BELMONT
SUR LAUSANNE

Préavis n° 02/2024
Au Conseil Communal

TRANSFERTS ET ECHANGE DE SURFACES ENTRE PARCELLES PRIVÉES ET DOMAINE PUBLIC

Plan:	**1**	**Situation:**	**Chemin du Blessoney**
Echelle:	1:500	Coord. moyenne:	2'541'960 / 1'152'415
Mensuration:	numérique	Parcelles:	274, DP 63 et DP 49

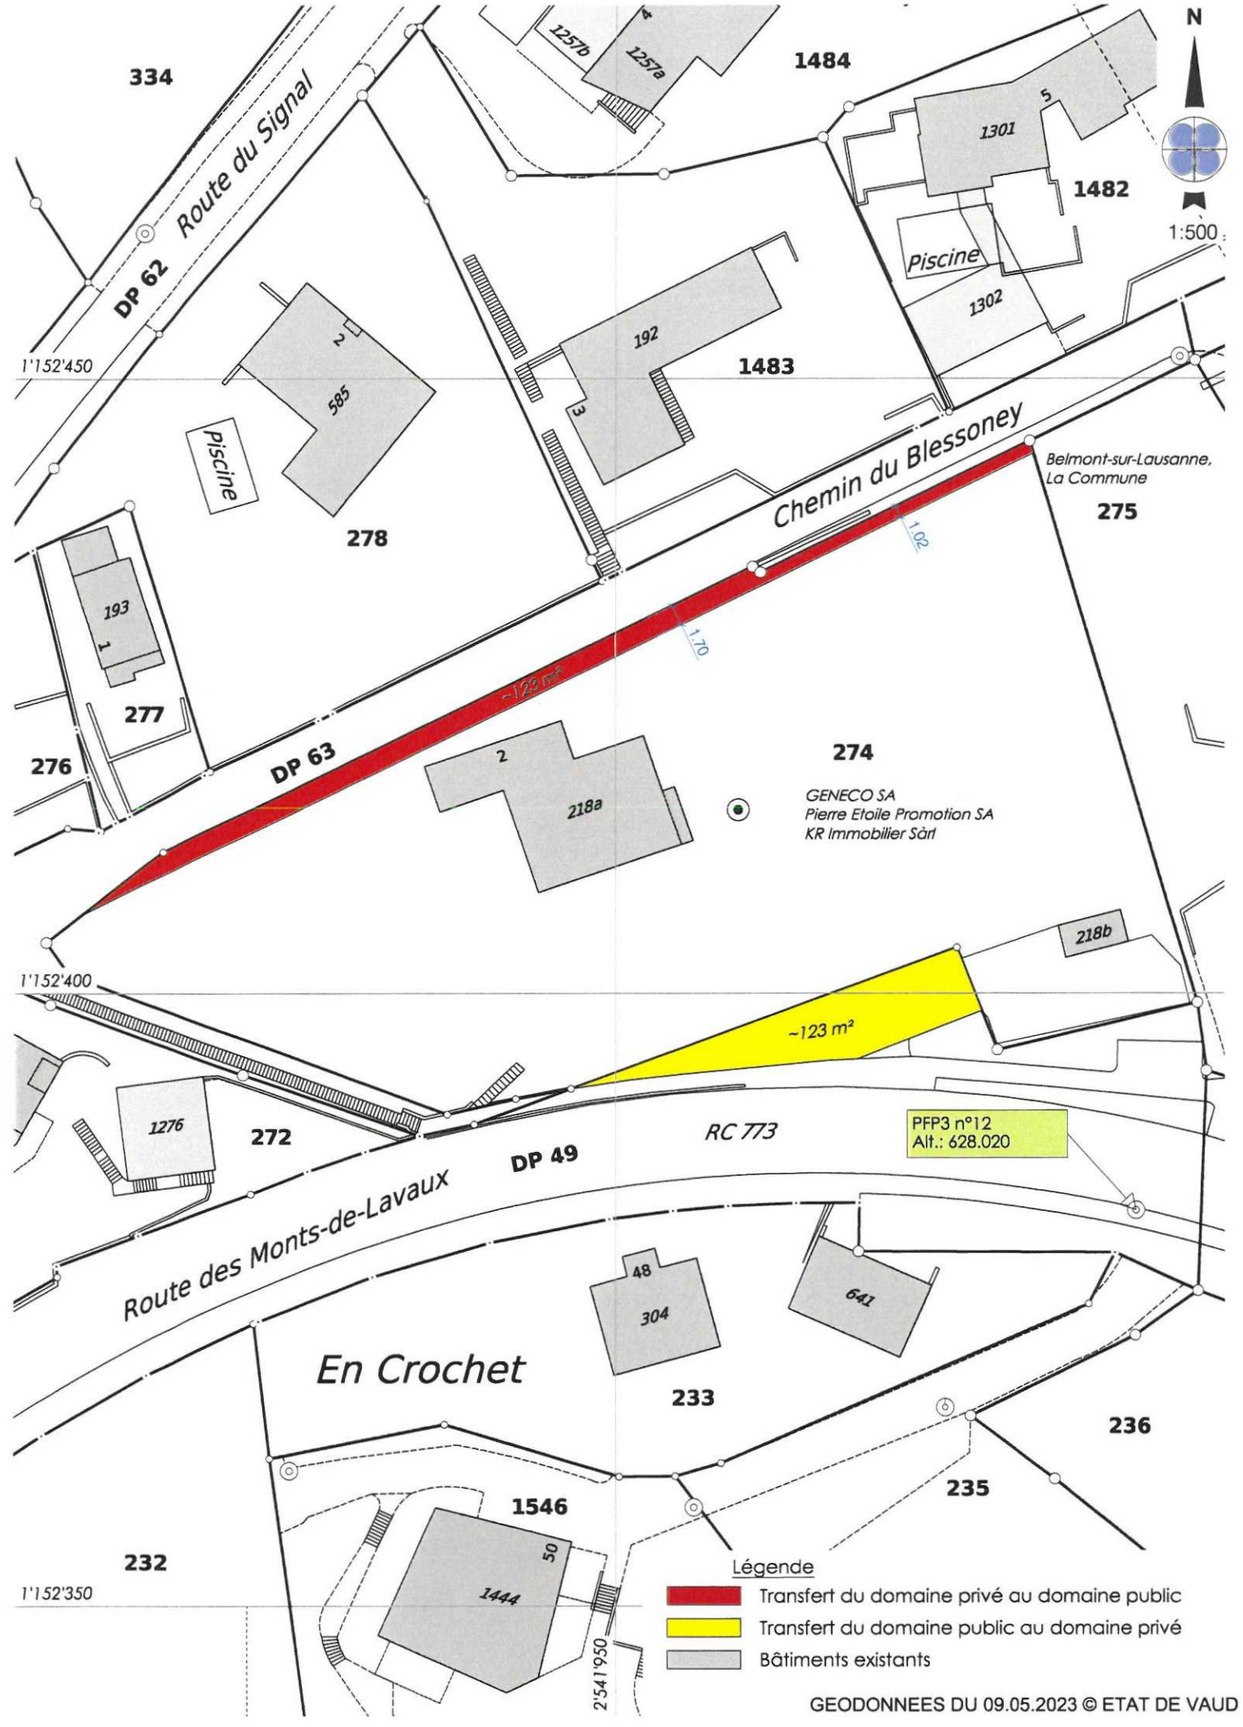
Avant de dézoner 123 m2 de terrain (en échange de surface) entre bien privé et public, il y aurait lieu d'établir un **projet d'élargissement** afin de **déterminer valablement son assiette.**

Il sera remarqué que cette surface d'échange pourrait être augmentée pour permettre de **replanter la haie existante** pour **cacher le long mur** de soutènement à construire et permettant aussi **une toilette cadastrale** au bas de la parcelle.

Le plan cite un élargissement routier **s'arrêtant à la parcelle 274** alors que la parcelle 275 sera également affectée. Le **déclassement** d'une part de cette parcelle en zone public **devrait être mentionné sur le plan d'affectation.**

La réalisation de cet élargissement, en regard à la forte déclivité des parcelles 274 et 275 nécessitera en outre **la construction onéreuse d'un mur d'~ 3 à ~5ml de hauteur** (yc fondations) ceci sur environ **~100ml de longueur.**

L'opposition porte sur le fait que selon les opposants, il y aurait déjà eu lieu d'établir un projet de construction, avant même de savoir si cet échange de surfaces recueillera l'accord du Conseil communal. Or, il n'est pas dans les habitudes de la Municipalité de dépenser l'argent public pour l'étude d'un projet qui pourrait, dès son début, recevoir votre véto si ce préavis venait à être refusé.

A ce jour, seule la largeur nécessaire à l'aménagement d'un cheminement sécurisé pour les piétons a été définie. Aucune étude relative à la construction de ce cheminement n'a été initiée, mais il est évident que tout sera mis en œuvre pour sécuriser les piétons, minimiser l'impact visuel et conserver au maximum le patrimoine paysager et en aucun

cas, il n'est prévu un élargissement de la chaussée roulante, tel que le craignent les opposants qui préjugent d'un projet qui n'a pas encore été étudié par la Municipalité.

PROPOSITION D'ELARGISSEMENT DE LA CHAUSSEE

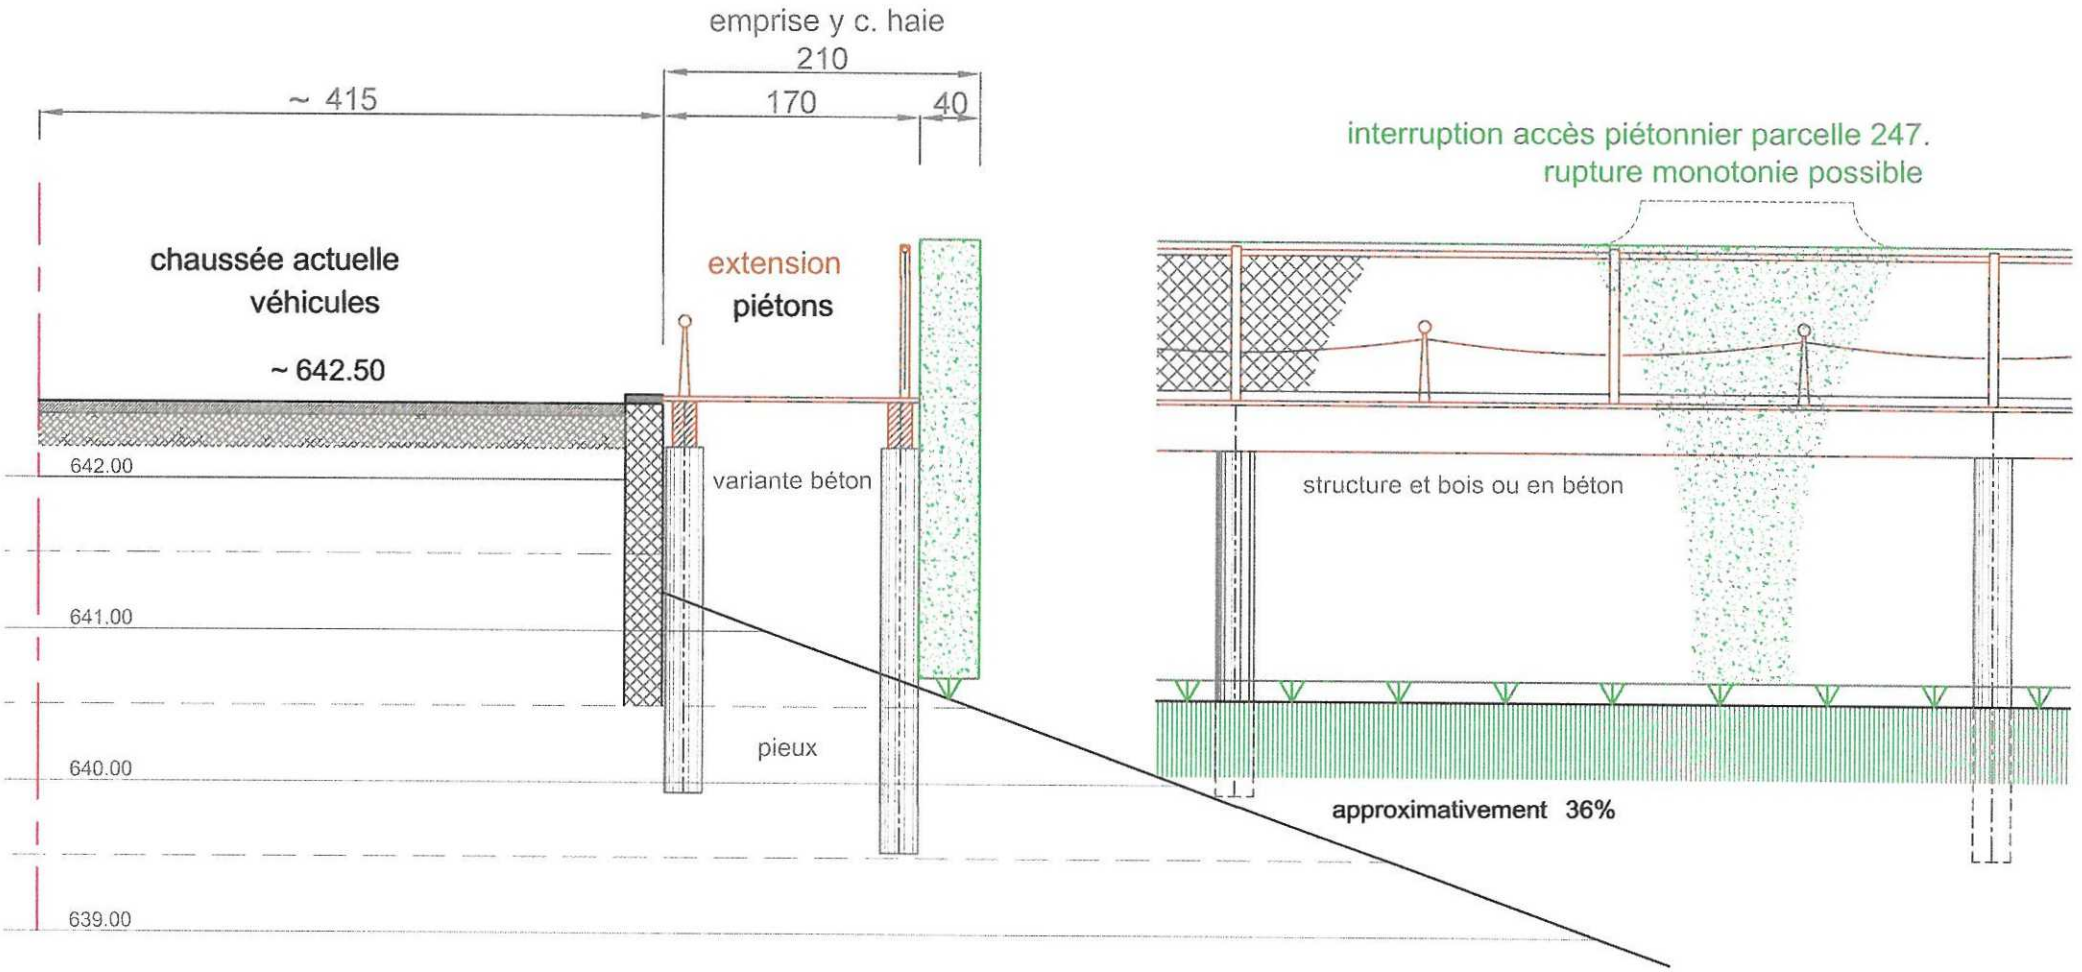
S'il est évident qu'actuellement la sécurité des piétons sur la section de chemin du Blessoney devant les parcelles 274 ***et 275*** *n'est absolument pas garantie il y a lieu de trouver une solution pour y remédier.*

La sécurité des piétons par rapport aux véhicules pourraient se résoudre ***en dissociant*** *ces mouvements.*

Sur l'assiette actuelle de cette section de chaussée il y aurait lieu de ***laisser seule la circulation automobiles*** *ceci en conservant la section de mur de soutènement existant à cet endroit de ~125cm hors terre.*

En extension, à ***moindre frais,*** *un cheminement piétonnier sécurisé pourrait être mis en œuvre.*

Sa réalisation pourrait ainsi se faire sur des poteaux (donc des appuis localisés) ancrés dans le terrain avec une structure et un ''tablier'' de préférence en bois ajouré permettant l'écoulement des eaux (ou en béton).

En direction du Sud, > pente du terrain, un simple treillis formant garde-corps pourrait être mis en œuvre.

Pour rompre la monotonie de de cet aménagement sur ~125ml de longueur et afin de reconstituer le biotope existant pour les insectes et oiseaux une haie pourrait être replantée contre ce garde-corps.

COUPE SCHEMATIQUE DE GABARIT

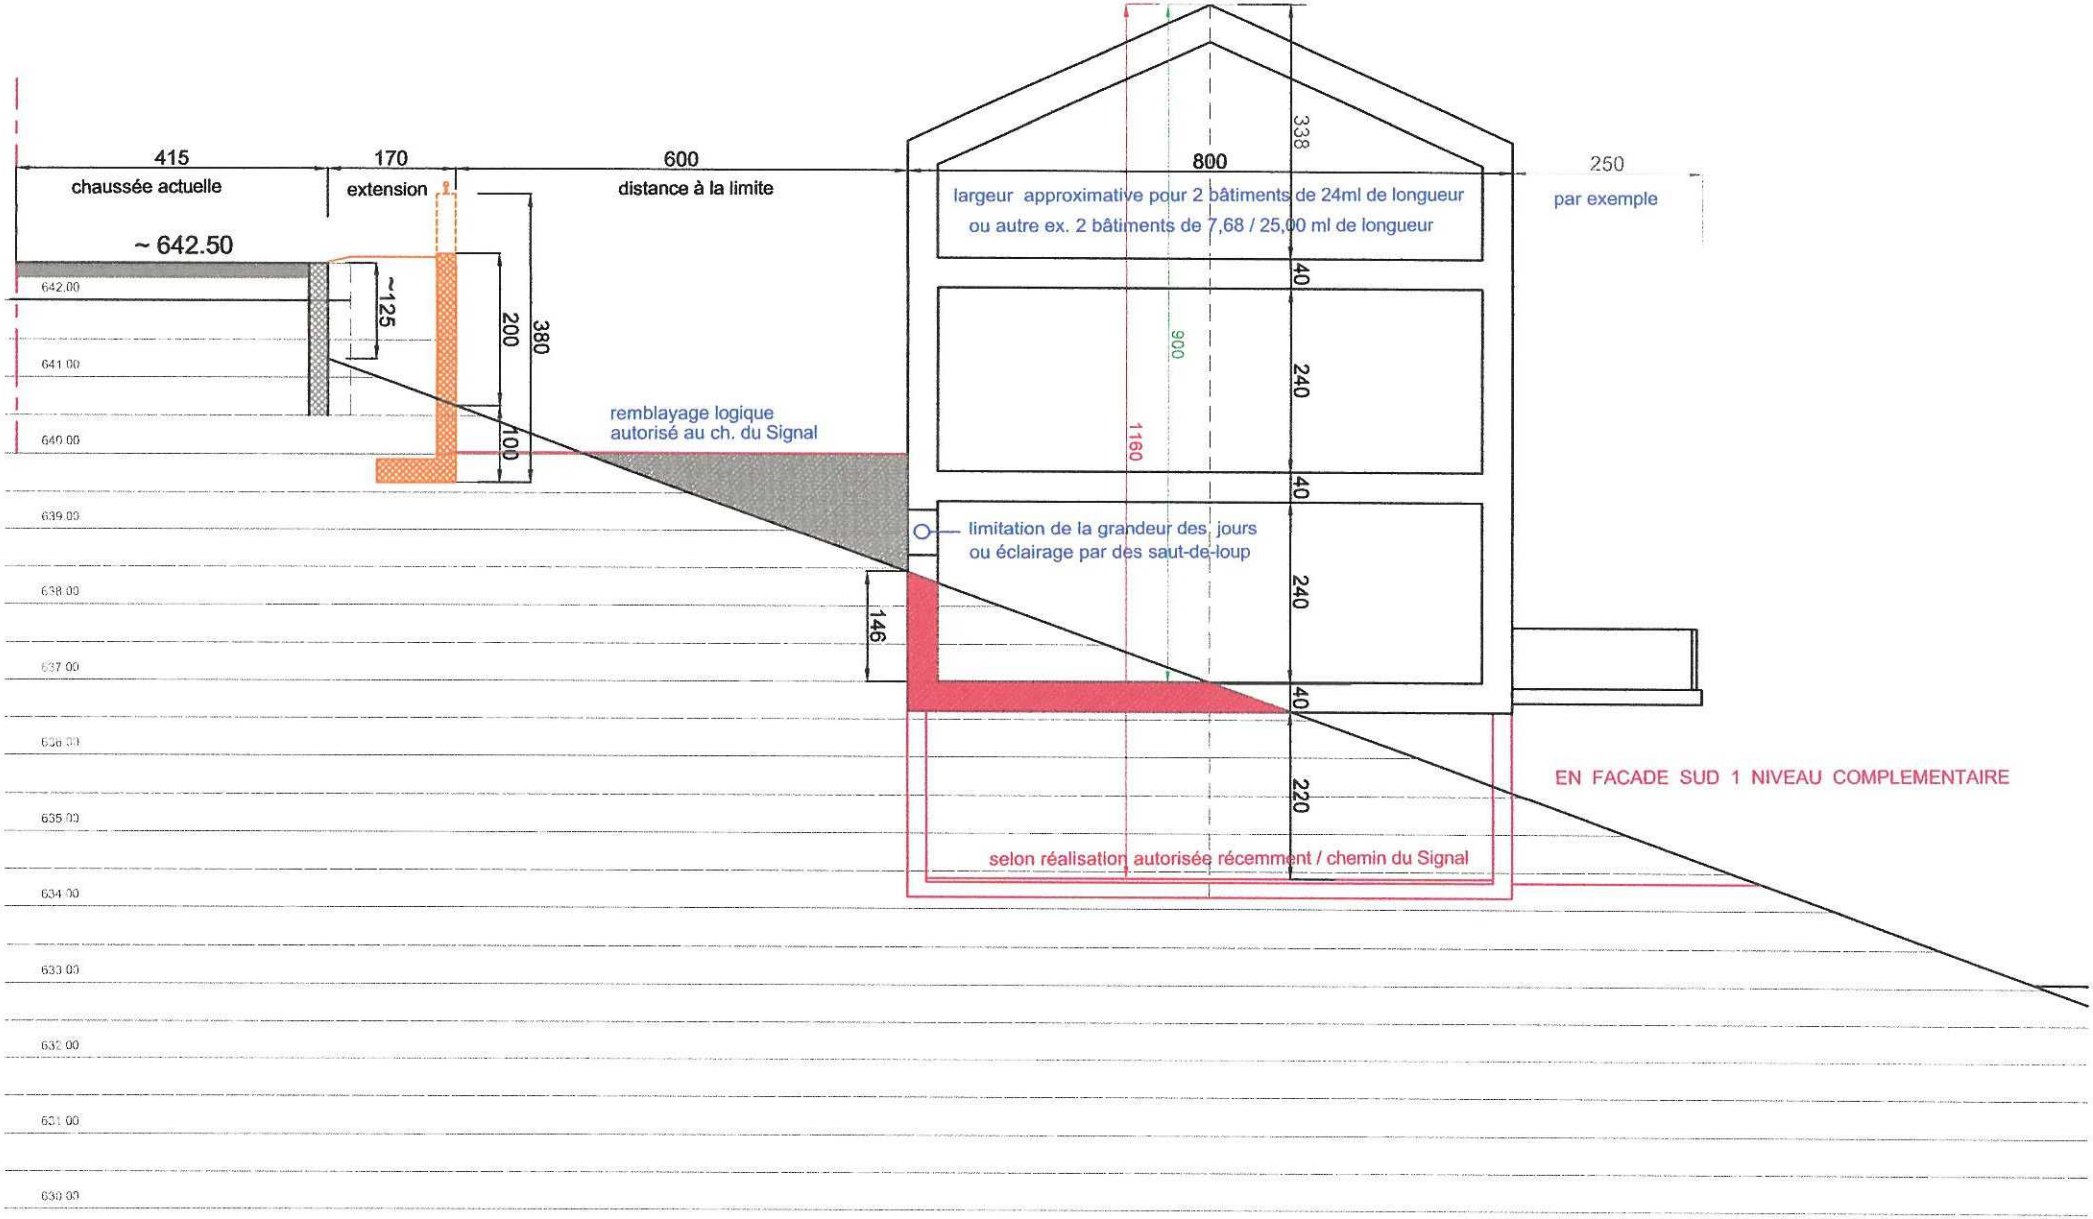
A l'analyse de cette nouvelle version de règlement sur les constructions il appert que son contenu **ne prend pas en compte la configuration de parcelles fortement en pente** comme en témoigne celle de l'escalier des Cancoires,

Le dessin stipulant les gabarits autorisables a trait à une pente de 11,8% et ne tient pas compte de **parcelles avec une pente de + de 35%** ce qui peut permettre finalement d'obtenir en façade Sud un gabarit de **3 niveaux + combles.**

① façade comportant finalement 3 niveaux + combles / bâtiment non intégré au site.
② sous-sol finalement totalement dégagé en façade.
③ gabarit permettant 2 entrées avec remblayge du talus en partie amont.

Les caractéristiques de la parcelle 274 contraindront les concepteurs à donner un accès depuis ce qui pourrait paraître être un sous-sol mais **qui en partie deviendrait surface habitable** ceci pour y aménager l'entrée des logements.

Dans les cas où la déclivité du terrain dépasse (par exemple 30 ou 35%) nos autorités devraient pouvoir déroger à l'indice IUS afin de mieux utiliser la configuration de la parcelle, la rendre mieux habitable, au moyen de constructions s'adossant à la pente comme c'est par exemple le cas du bâtiment construit sur la parcelle 272.

VOLUMETRIE ENVISAGEABLE,
POSSIBLE SELON LE NOUVEAU REGLEMENT

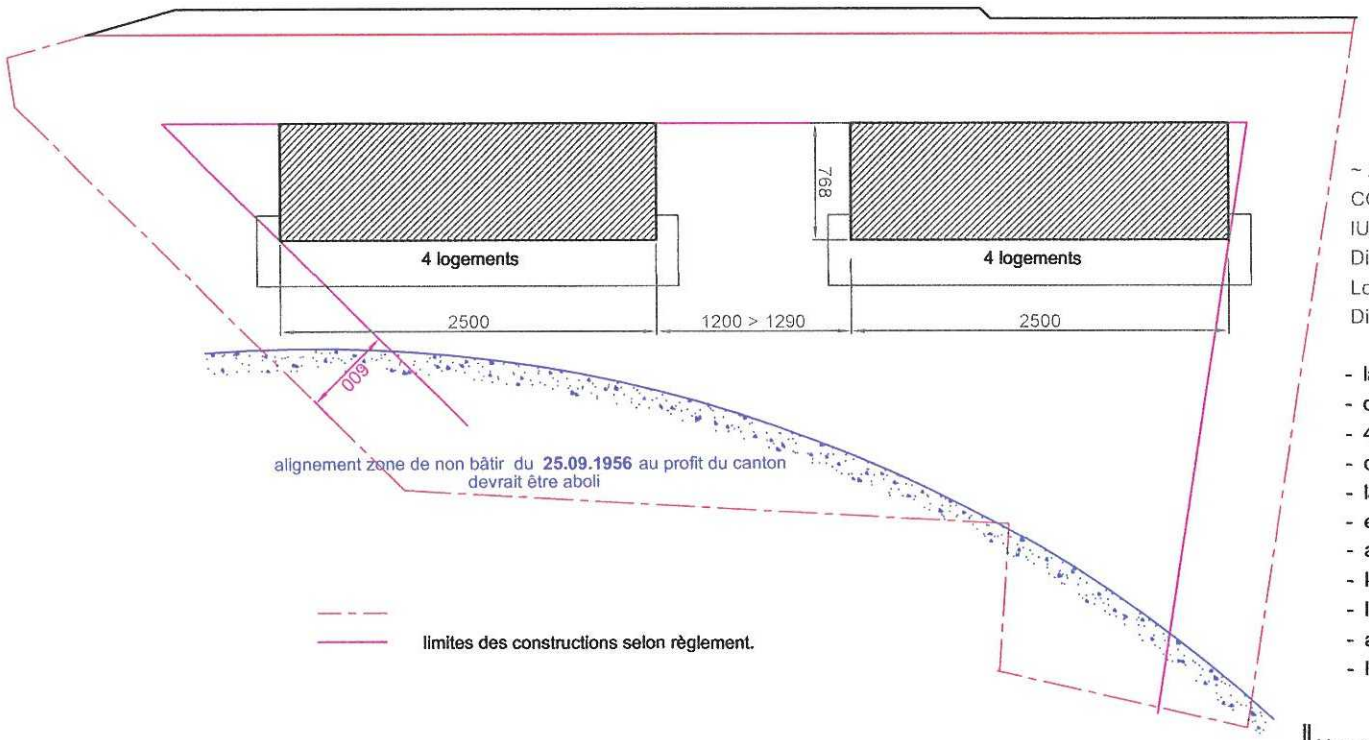
~ 2688 m2 = surface de parcelle calculée sur la base du plan "échange de terrain".
COS coefficient d'occupation du sol 2688 m2 ./. 7 = 384 m2 surface cadastrale.
IUS 0,625 indice d'utilisation du sol 2688 m2 x 0,625 = 1680 m2 de plancher.
Distance entre bâtiments sur la même parcelle 12,00 ml.
Longueur maimum des façades 25,00 ml.
Distance aux limites 6,00ml.

- la profondeur des bâtiments pour 50ml de façades serait de 7,68 m2.
- chacun des bâtiments aurait donc une surface cadastrale de 192 m2.
- 4 logements de surface cadastrale moyenne d'~ 48 m2 pourrait y être construits.
- correspondant pour 2 niveaux + combles à ~ 144 m2.
- la construction d'un s-sol pourrait être totalement ou partiellement autorisée.
- en amont un remblayage du terrain naturel se fera logiquement dito ch. du Signal.
- ainsi les jours côté nord ne pourront se faire que par des saut-de-loup !
- les accès aux logements seront difficiles depuis le N, impossibles depuis l'E et l'O.
- le niveau de "faux sous-sol" généré servira logiquement d'accès aux logements.
- ainsi une part de ce niveau sera a considére comme surface habitable.
- l'impact du soutènement pour l'élargissement du ch. du Blessonay sera importante

Une réflexion devrait être faite sur l'impact d'une telle opportunité de construire dans ce quartier composé de bâtiments plus petits en raison la taille des parcelles.

voir coupe échelle 1 / 50 ème

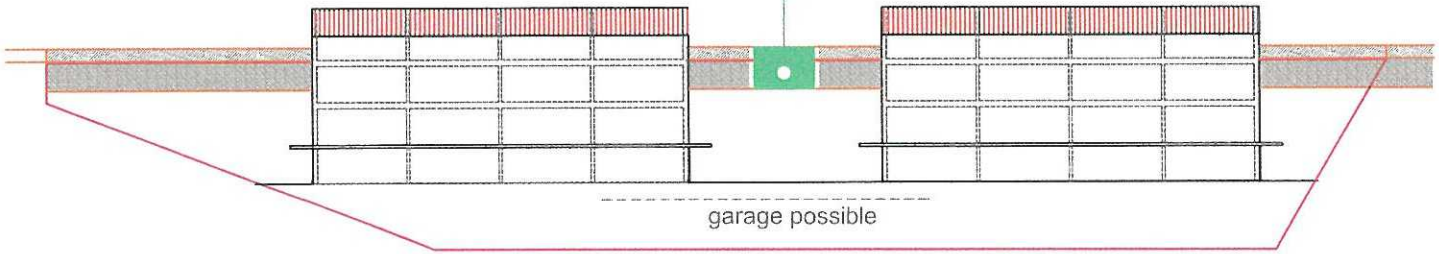
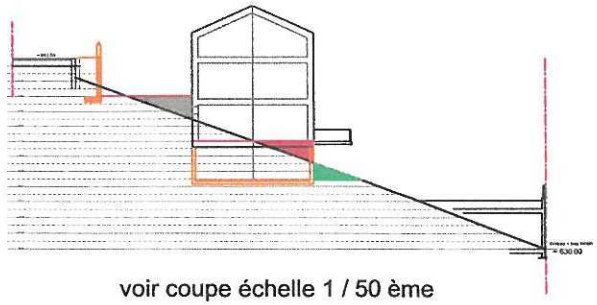
intérêt de retrouver de la végétation / haie charmille cachant le bétonnage de soutiens de la chaussée
avec une assiette d'échange de terrain supérieure à 123 m2
